**P.U.Z. - Instituire subzonă de instituții și servicii de interes public (construire clinică medicală) – Calea Moșilor nr. 23**  
Nr. 484262/20.04.2023  
(nr. cerere H.C.L.)

**Raportul informării și consultării publicului,**  
care fundamentează decizia Consiliului Local de adoptare sau neadoptare a planului de urbanism  
sau amenajare a teritoriului

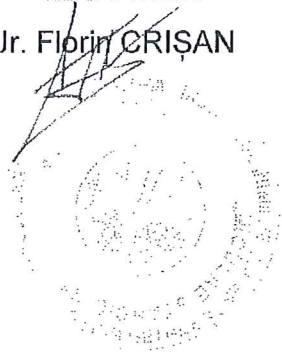
7. Institutul Inimii se confruntă de ani de zile cu situația de impas în obținerea Autorizației de securitate la incendiu, fapt pentru care, în anul 2020, a avut loc un exercițiu în vederea simulării unui incendiu, efectuat de ISU CLUJ la Institutul Inimii, în urma căruia s-a primit un raport de neconformități, înregistrat cu Adresa nr. 1826 din 23.02.2021, atașat prezentei, privind structura limitată a căilor de acces și modalitatea dificilă de avansare spre clădirile instituției.

Astfel, opinăm că va fi imposibilă obținerea autorizației pentru securitatea la incendiu, pentru Institutul nostru fiind absolut prioritară asigurarea accesului autospecialelor ISU într-o asemenea locație restrânsă și cu multe cotituri ale aleilor de intrare.
